PNP Praha - Rekonstrukce objektu V Sadech č.p. 44/2, Praha 6 - Bubeneč

ZMĚNOVÝ LIST č. 93b

Smlouva o dílo:	č. objednatele: 134V113000004 (ev.č. veřej. zak.)		ze dne 25.5.2017
Navrhovatel změny:	OHL ŽS, a.s.		
Název změnového listu:	Navýšení rozsahu odstranění zpevněných ploch s živičným povrchem		
Objekt:	IO 310 Příprava území		
Důvod a popis změny:			
Technické řešení změny:			
Dokumentace / příloha ZL:			
Cenová kalkulace / příloha ZL:	Příloha č.1a - změnový rozpočet (méněpráce)		
Dopad do smluvní ceny (bez DPH):	-51 850,40 Kč		
Dopad do smluvních termínů:	Vliv změny na harmonogram:	NE	
	Dopad do konečného termínu:	NE	
Číslo jednacích závazného rozhodnutí OPP MHMP, které je dotčeno předmětem změny:			
Vyjádření zhotovitele:	souhlasí / nesouhlasí		
	dne: 18.5.21	jméno: Ing. Pavel Bečvář	podpis:
Vyjádření projektanta:	souhlasí / nesouhlasí		
	dne: 12.5.21	jméno: Martin Pražský	podpis:
Vyjádření technického dozoru:	souhlasí / nesouhlasí		
	dne: 12.5.2021	jméno: Ing. Martin Košťál	podpis:
Vyjádření objednatele:	schvaluje k dalšímu řízení / neschvaluje

PRÍLOHA č. 2

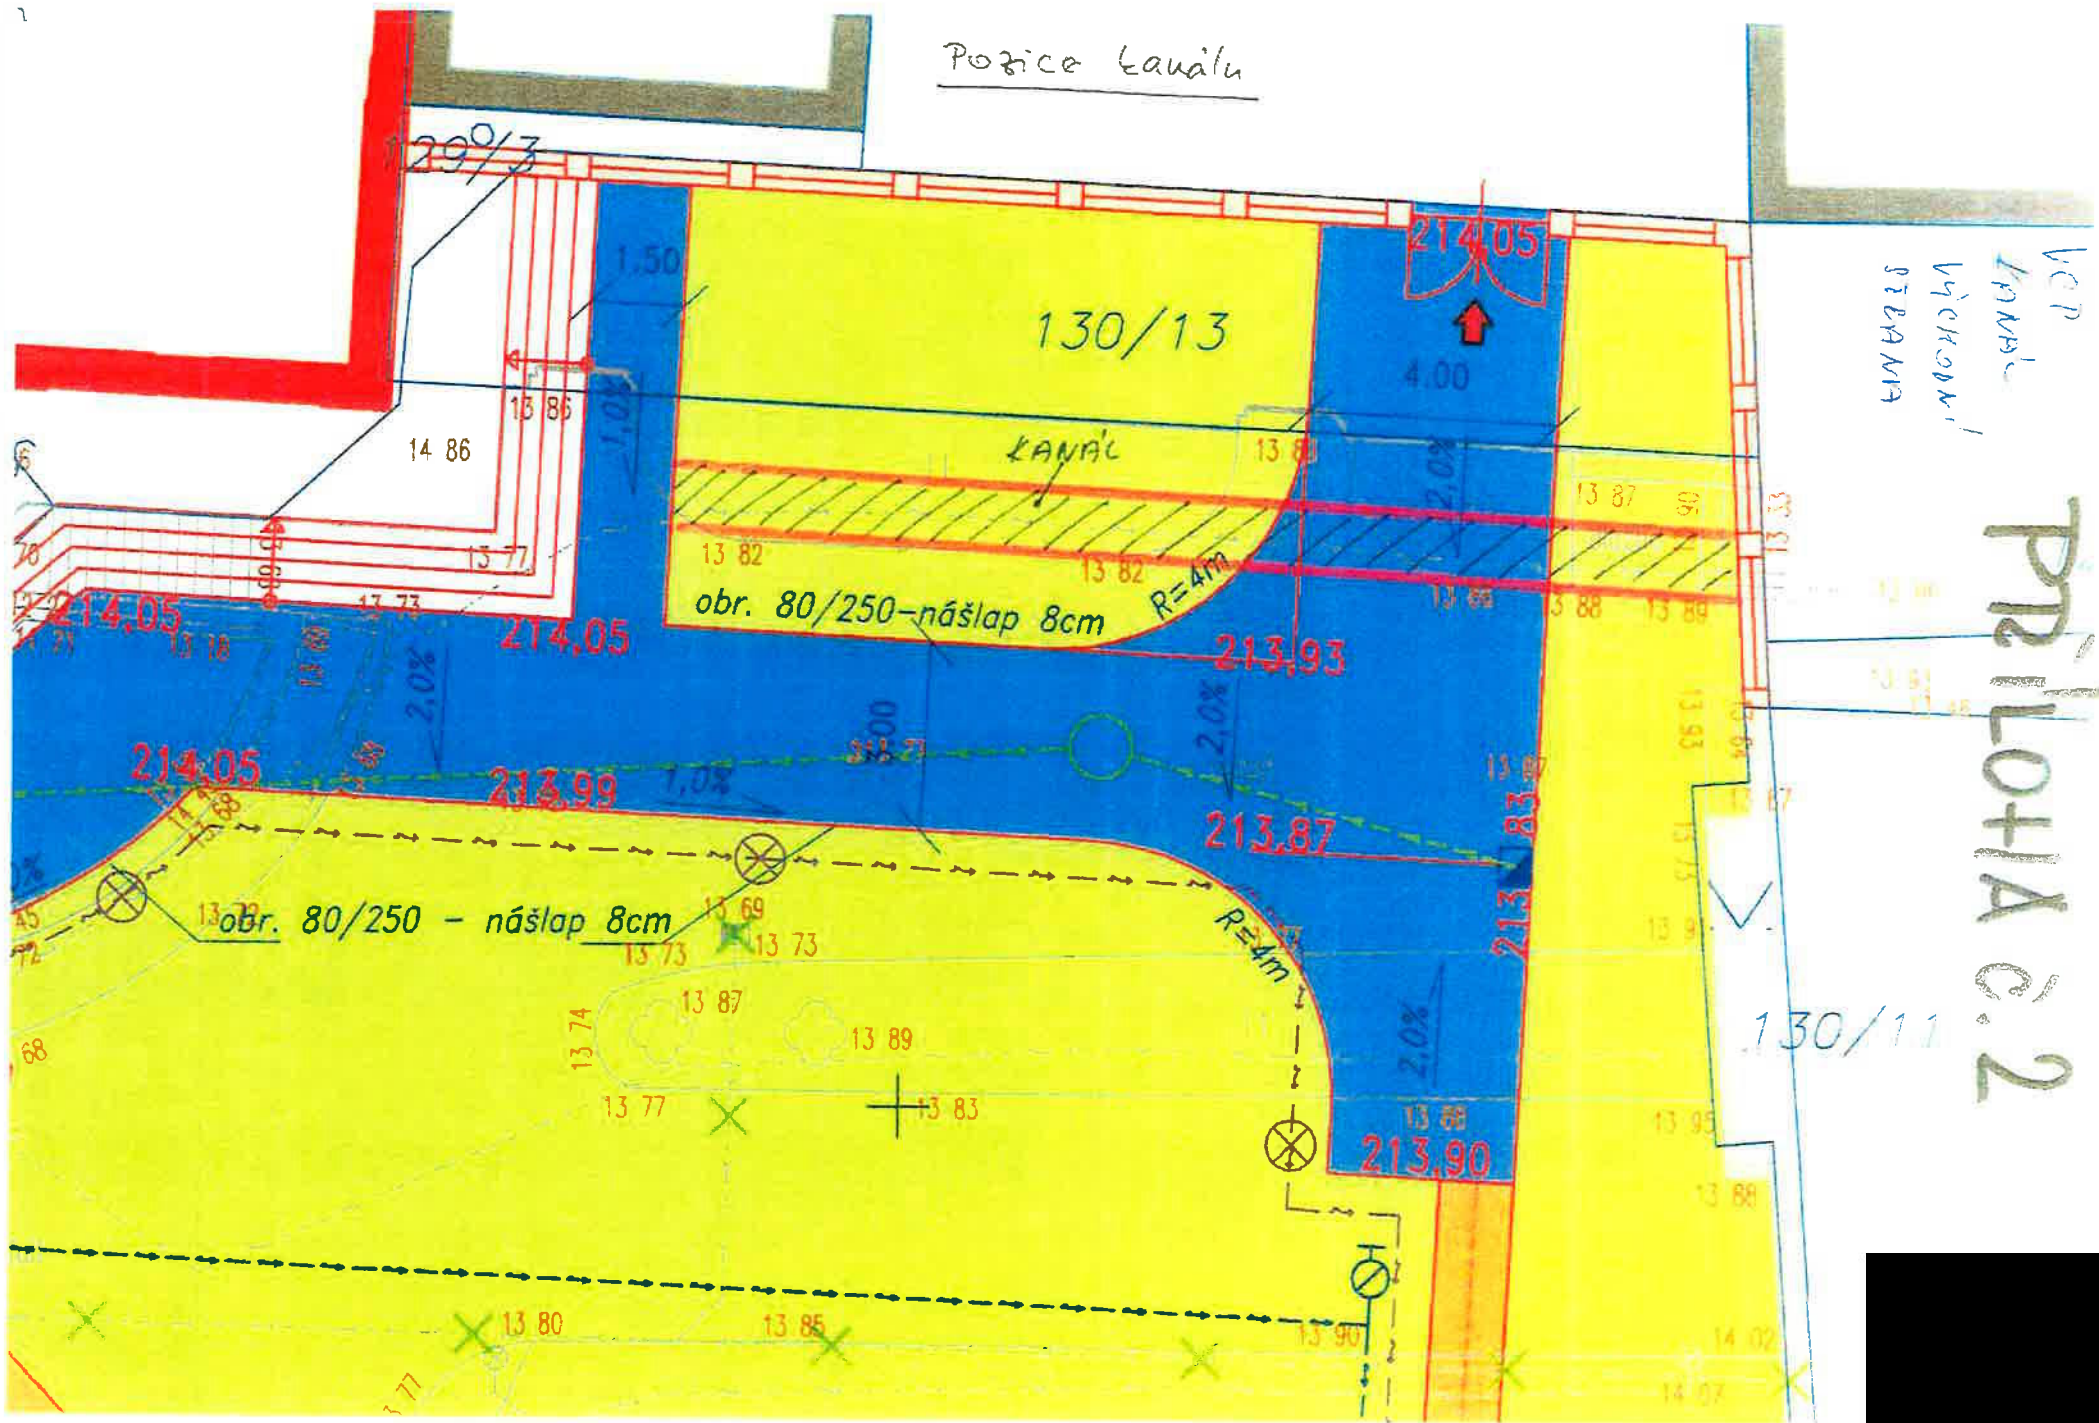
Smlouva o dílo:	č. objednatele: 134V113000004 (ev.č. veřej. zak.)		ze dne 25.5.2017
Navrhovatel změny:	OHL ŽS, a.s.		
Název změnového listu:	Zasypání stávajícího energokanálu		
Objekt:	IO310 - Příprava území		
Důvod a popis změny:	V rámci výkopových prací v severozápadní části objektu (u objektu bývalého kina) byl zjištěn původní energokanál. Tento kanál je nutné zdemontovat a zasypat. Jedná se o nálezovou situaci, kterou nemohl GP přijímat v rámci PD.		
Technické řešení změny:	-		
Dokumentace / příloha ZL:			
Cenová kalkulace / příloha ZL:	Příloha č.1 - změnový rozpočet		
	Příloha č.2 - zakres energokanálu do situace		
	Příloha č.3 - fotodokumentace		
Dopad do smluvní ceny (bez DPH):	20 271,93 Kč		
Dopad do smluvních termínů:	Vliv změny na harmonogram:	NE	
	Dopad do konečného termínu:	NE	
Číslo jednací závazného rozhodnutí OPP MHMP, které je dotčeno předmětem změny:			
Vyjádření zhotovitele:	souhlasí / nesouhlasí
